Gemeinde Tecknau
Kanton Basel-Landschaft

Zonenplan Siedlung / Zonenplan Landschaft –
Mutation "Gewässerraum"

Mitwirkungsbericht

Stand 24. April 2023

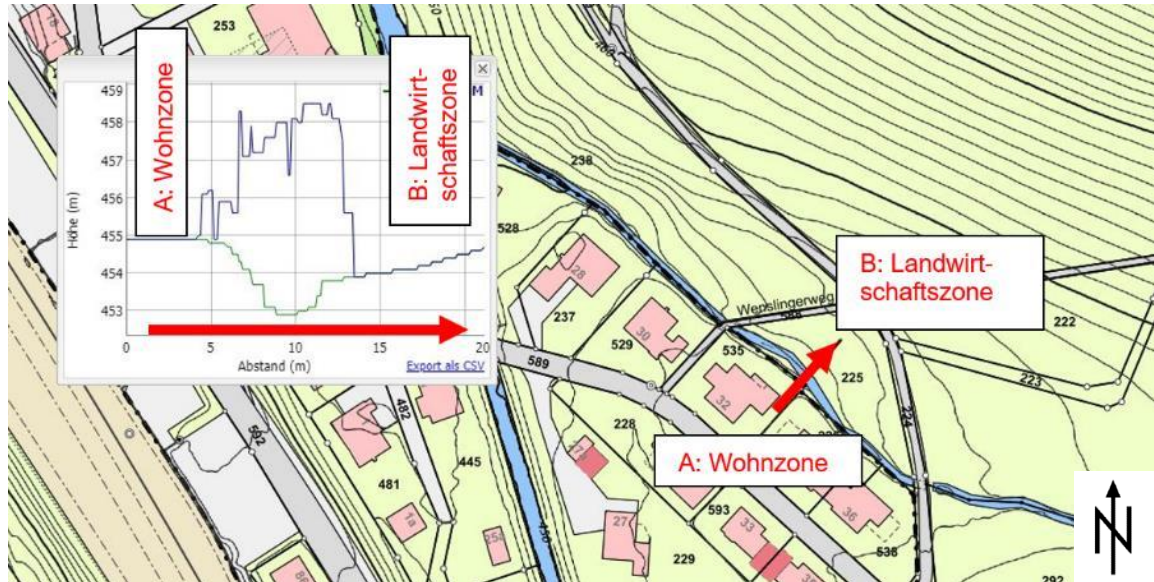
In den letzten Jahrzehnten hat sich das Bachbett des Aletenbaches immer weiter in die Parzelle 225 (Landwirtschaftszone) verschoben. Wir bitten Sie daher, die Gewässerbaulinie im Bereich der Parzellen 535, 226 und 538 parallel an die Uferschutzlinienlinie zu verschieben gemäss Planbeilage. Für eine Besichtigung vor Ort stehen wir gerne zur Verfügung.

Die beobachtete Verschiebung Richtung Parz. Nr. 225 lässt sich auch anhand des Geländeprofiles nachvollziehen: Der Uferbereich auf Seite der Wohnzone ist wesentlich höher gelegen und steil abfallend, im Vergleich zum östlichen Uferbereich, welcher tiefer gelegen ist und moderat ansteigt (vgl. Abbildung unten; Geländemodell-Ausschnitt aus geoview.bl.ch).

Vereinfacht gesagt benötigt das Gewässer tendenziell (natürlicherweise) auf der östlichen Seite (Landwirtschaftsfläche, Parz. Nr. 225) mehr Raum als auf der Uferseite der Wohnzone (Siedlungsgebiet). Eine Verschiebung des Gewässerraums entgegen dieser natürlichen Ausbreitungstendenz dieses Fliessgewässers widerspricht den oben genannten Vorgaben und Voraussetzungen. Die in der Mitwirkungseingabe gewünschte Verschiebung in Richtung der Bauzone ist demnach nicht plausibel und auch nicht begründbar und daher nicht zulässig. Der Gemeinderat kann daher dieser Mitwirkungseingabe nicht entsprechen.

An den Planungsunterlagen werden keine Anpassungen vorgenommen.

Abbildung 4: Planausschnitt mit Einträgen zum Wasserbaukonzept / Revitalisierungsplanung gemäss geoview.bl.ch. Rote Ellipse = Abschnitt Eibach entlang Gewerbegebiet "Voreimatt"

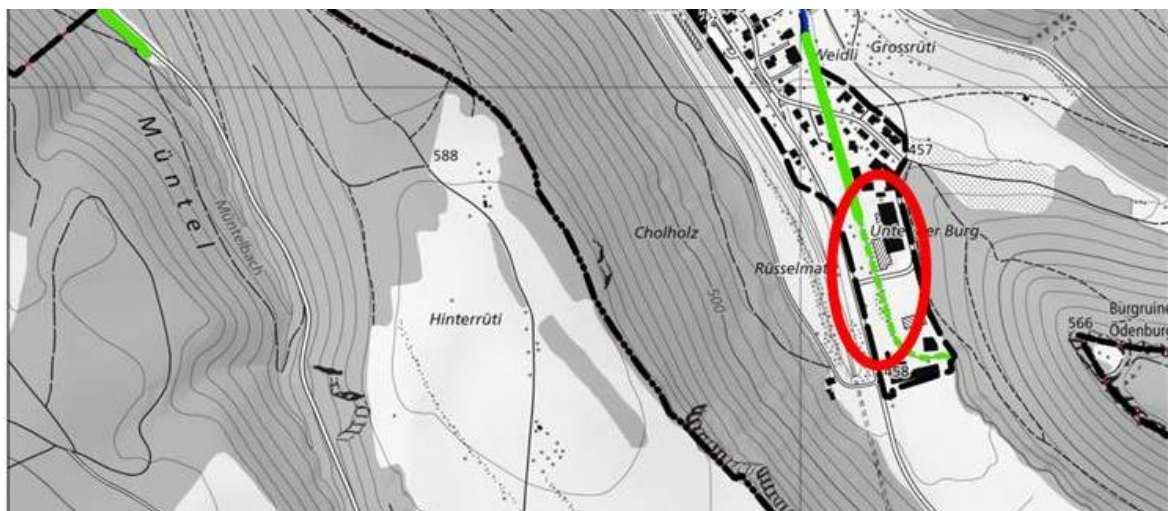
Eine asymmetrische Festlegung des Gewässerraums ist auch im Bereich der Parzelle 232 angezeigt. Die Parzelle 232 befindet sich östlich des in nördlicher Richtung fliessenden Eibachs. Zwischen Parzelle 232 und dem Eibach liegt die Uferschutzzone, welche als eigenständige Parzelle ausgestattet ist (Parzelle 235). Westlich des Eibachs liegt die Parzelle 258 (Anmerkung: neu Parz. 758), welche ebenfalls der Uferzone zugewiesen ist. Vorliegend sprechen verschiedene Gründe für eine asymmetrische Festlegung des Gewässerraums:

Die Verhältnisse rechtfertigen demnach eine asymmetrische Festlegung des Gewässerraums. Dieser ist im Bereich der Parzelle 232 auf der Ostseite des Eibachs entsprechend der bestehenden Uferschutzzone festzulegen und dementsprechend auf der Westseite des Bachs zu verbreitern (vgl. beiliegender Plan). Der damalige Grundeigentümer der Parzelle 258 ist mit diesem Vorgehen einverstanden (zwischenzeitlicher Verkauf mit neuer Parz. Nr. 758).

Eine Ausnahme bildet der vorgängig beschriebene Abschnitt des Eibachs entlang des Gewerbegebiets "Voreimatt", da hier sowohl ein Eintrag zur Revitalisierung vorliegt (gemäss Aussage Mitwirkung / geoview.bl.ch) als auch eine ausgedehnte Uferschutzzone vorbesteht, die den minimalen Gewässerraum deutlich überragt. Zumal hier die Platzverhältnisse gegeben sind und effektiv auch ökologisches Aufwertungspotentiale bestehen, hat der Gemeinderat nochmals geprüft, ob für diesen Abschnitt eine Verbreiterung und eine Abstimmung mit der bestehenden Uferschutzzone sinnvoll ist. (Siehe dazu unter der Eingabe Nr. 7 Pro Natura Baselland die Erläuterungen des Gemeinderats zum "Eibach: Hochwasserschutz und Revitalisierung" und schliesslich dem nachfolgenden Entscheid des Gemeinderates).

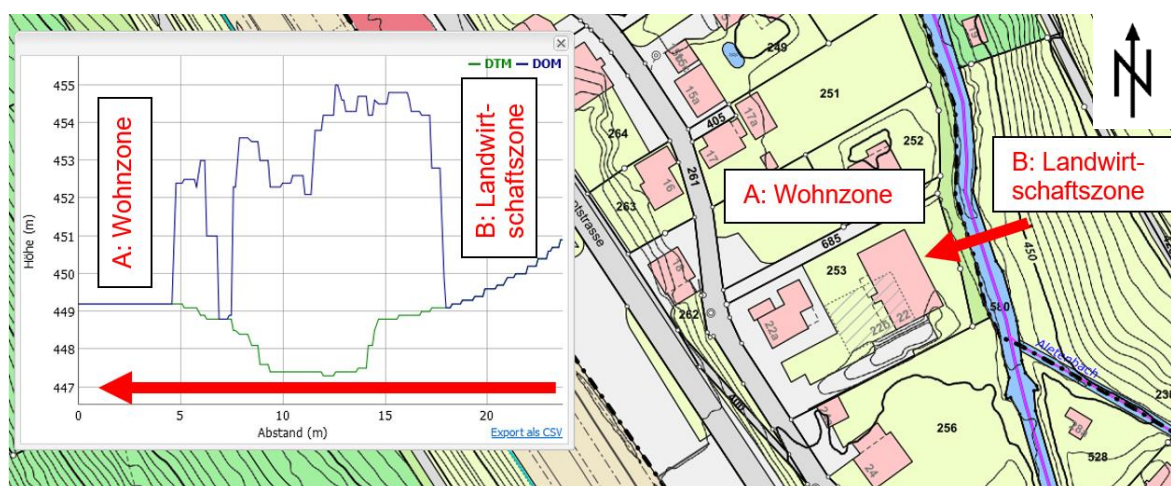
Eine asymmetrische Festlegung des Gewässerraums ist auch im Bereich der Parzelle 253 angezeigt. Die Parzelle 253 befindet sich westlich des in nördlicher Richtung fliessenden Eibachs. Östlich des Eibachs befindet sich Landwirtschaftsland. Dort sind die Platzverhältnisse für einen naturnahen Verlauf und für eine standortgebundene Ufervegetation eher gegeben. Das Landwirtschaftsland ist unbebaut, währenddem die Parzelle 253 bereits überbaut ist.

Die Verhältnisse rechtfertigen demnach eine asymmetrische Festlegung des Gewässerraums. Dieser ist im Bereich der Parzelle 253 auf der Westseite des Eibachs entsprechend der bestehenden Uferschutzzone festzulegen und dementsprechend auf der Ostseite des Bachs zu verbreitern.

Auch hier sind die topographischen Verhältnisse nicht erfüllt, die eine Verschiebung in östliche Richtung (Richtung Landwirtschaftszone) nahelegen. Vorliegend ist der östliche Uferbereich des Eibachs an dieser Stelle steiler und abrupt ansteigend. Eine natürliche Ausdehnung des Gewässers in diese Richtung (Landwirtschaftszone) lässt sich auf diesem Abschnitt nicht begründen.

Eine Verschiebung des Gewässerraums entgegen dieser natürlichen Ausbreitungstendenz des Fliessgewässers widerspricht den genannten Vorgaben und Voraussetzungen. Die in der Mitwirkungseingabe gewünschte Verschiebung in Richtung der Landwirtschaftszone ist demnach nicht plausibel und auch nicht begründbar und daher nicht zulässig.

An den Planungsunterlagen werden keine Anpassungen vorgenommen.

Abbildung 7: Parzelle Nr. 214

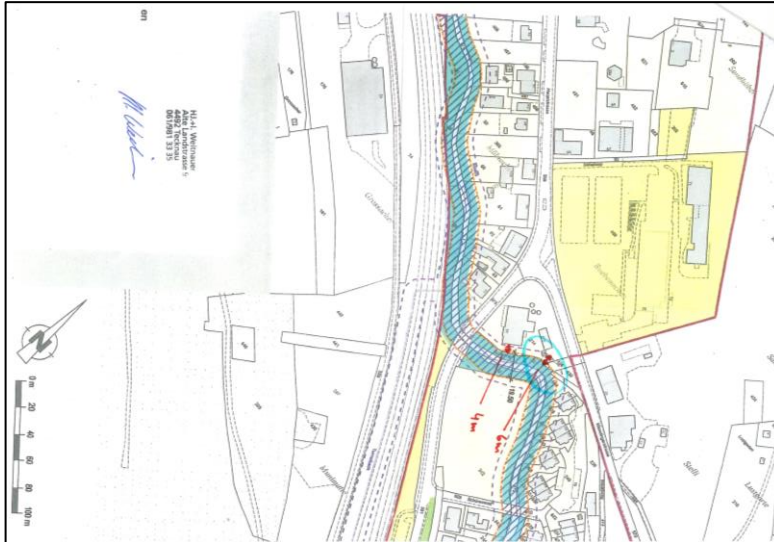
Auf dem Detailplan habe ich bemerkt, dass der geplante Gewässerraum in der Kurve (Panzersperre, Hühnerhaus) um rund zwei Meter mehr auf unserer Seite kommt als weiter vorne Richtung Hauptstrasse. In dieser Kurve ist der Bach auf unserer Seite mit einer starken Mauer stabilisiert, so dass das Ufer gut gegen Ausfressen geschützt ist. Diese Mauer wurde wohl im Zusammenhang mit der damalig errichteten Panzersperre gebaut.

Mein Einwand besteht deshalb darin, den gleichen Abstand wie vorne Richtung Hauptstrasse bis über die Kurve Richtung Schürenmatt beizubehalten.

Der Gemeinderat dankt für die Eingabe im Rahmen des Mitwirkungsverfahrens. In einem persönlichen Gespräch zwischen Gemeinderat-Vertreter und Mitwirkendem hat sich gezeigt, dass es sich um ein Missverständnis gehandelt habe. Die mitwirkende Person interpretierte die im Planentwurf violett gestrichelt dargestellte Linie als Begrenzung des Gewässerraumes. Effektiv handelt es sich dabei jedoch um den sogenannten "provisorischen Gewässerraum" nach Übergangsbestimmungen der Verordnung zum Gewässerschutz (GSchV). Dieses Missverständnis konnte im Rahmen des Gesprächs aus dem Weg geräumt werden.

An den Planungsunterlagen werden keine Anpassungen an verbindlichen Inhalten vorgenommen. Die EGV-Vorlage stellt nur die zu beschliessenden Gewässerräume dar.

Stand: Mitwirkung

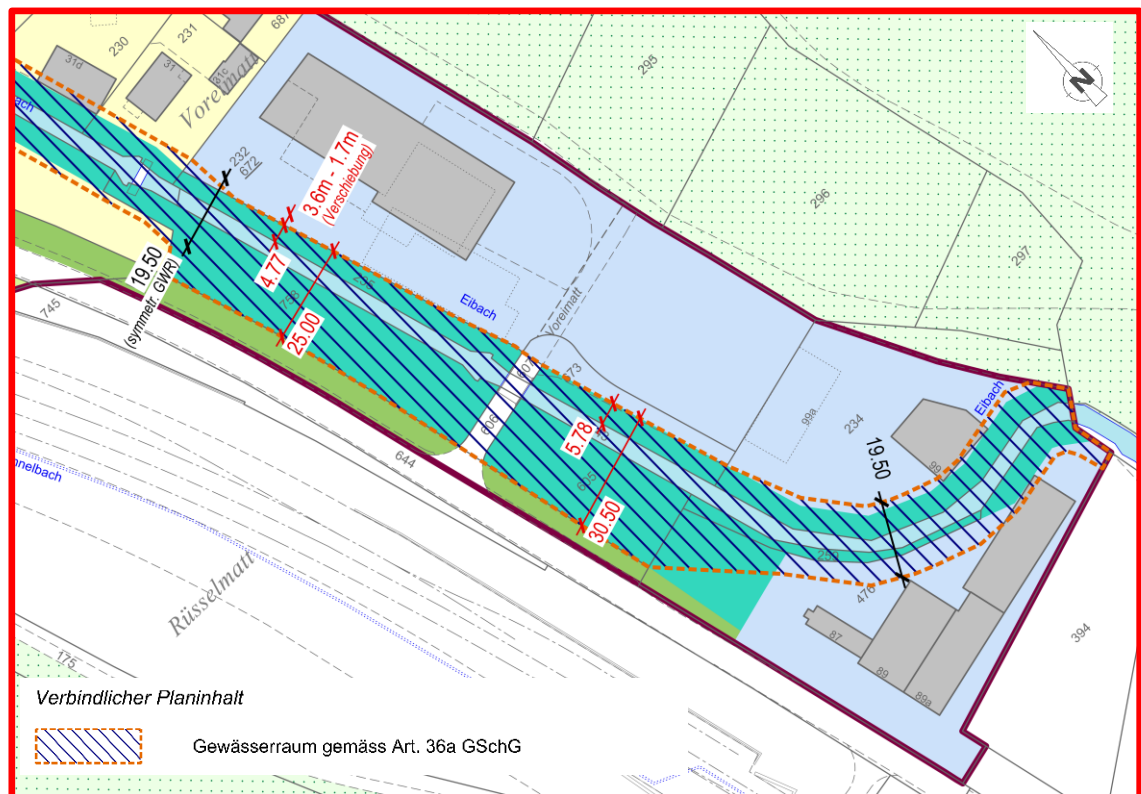
Eine Plananpassung ist nur im Gewerbegebiet erfolgt. Der Gewässerraum im übrigen Siedlungsgebiet werden nicht verändert.

Begründung: Aufgrund von Mitwirkungseingaben hat sich die Gemeinde Tecknau entschieden für den Abschnitt entlang des Gewerbegebietes "Voreimatt" vom symmetrischen minimalen Gewässerraum von 19.5 m abzuweichen. Der Gewässerraum wird neu auf die Uferschutzzone abgestimmt. Dies entspricht einer Verschiebung des Gewässerraumes Richtung Westen. Dadurch wird ein asymmetrischer ca. 25 - 30.5 m breiter Gewässerraum ausgeschieden. Der Gewässerraum auf der Parzelle Nr. 476 deckt die Uferschutzzone jedoch nur teilweise ab, weil hier der Übergang vom breiten auf den symmetrischen Gewässerraum von 19.5 m vollzogen wird.

Das Verlegen des Gewässerraumes auf die Uferschutzzone hat den Vorteil, dass dort schon heute die Platzverhältnisse für eine standortgerechte Ufervegetation gegeben ist und auch die erhebliche Hochwassergefährdung vollständig aufgenommen werden kann. Zudem handelt es sich bei diesem Abschnitt um einen Teil des Eibachs, wo gemäss strategischer Revitalisierungsplanung eine Revitalisierung vorgesehen ist.
